**DIRECCIÓN REGIONAL DE PANAMÁ OESTE**  
**SECCIÓN DE EVALUACIÓN DE ESTUDIOS DE IMPACTO AMBIENTAL**  
**INFORME TÉCNICO DE INSPECCIÓN**  
**DRPO-SEIA-IIO-No. 070-2025**

<b>Proyecto:</b>	“PLAZA LOCALES COMERCIALES”	<b>Categoría:</b>	I
<b>Promotor:</b>	MC PETROLEUM, S.A.		
<b>Representante Legal:</b>	MILTON GABRIEL MARTÍNEZ GUERRERO		
<b>Localización del Proyecto:</b>	VÍA LA AUTOPISTA ARRAIJÁN - LA CHORRERA, CORREGIMIENTO DE CERRO SILVESTRE, DISTRITO DE ARRAIJÁN, PROVINCIA DE PANAMÁ OESTE		
<b>Fecha de inspección:</b>	11 DE MARZO DE 2025		
<b>Fecha del Informe:</b>	14 DE MARZO DE 2025		
<b>Participantes:</b>	- YOHANA CASTILLO – SEIA - MILTON MARTÍNEZ – REPRESENTANTE LEGAL - ALDO CÓRDOBA – CONSULTOR AMBIENTAL

La Chorrera, 14 de marzo de 2025  
DRPO-DIREC-SEIA-NE-305-2025

**En respuesta a la nota de adenda DRPO-DIREC-SEIA-NE-305-2025**

Diseño de Tanque SépticoRecorrido de percolación

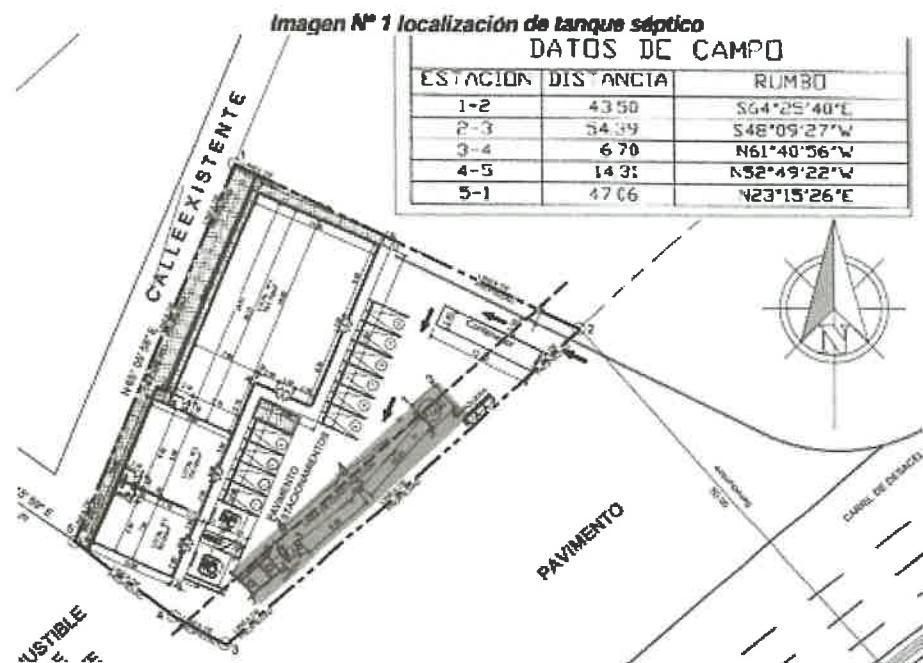
- a. Presentar plano de la infraestructura a construir, que incluya la ubicación del sistema de tratamiento de aguas residuales (STAR).
  - b. Detallar el diseño, la capacidad y el proceso del sistema de tratamiento de aguas residuales (STAR).

El proyecto va a contar con el siguiente diseño de tanque séptico:

- 1 unidad de tanque séptico que cumplirá con las dimensiones necesarias para satisfacer la cantidad de artefactos en el proyecto.
- Recorrido de 40 metros lineales de tuberías ranurada 4" PVC para recorrido de percolación y absorción + 5 cámaras de inspección a cada 10 metros de recorrido dividido en 2 ramales de tuberías tipo "Y" las cuales finalizan en un foso ciego el cual termina el proceso de absorción.
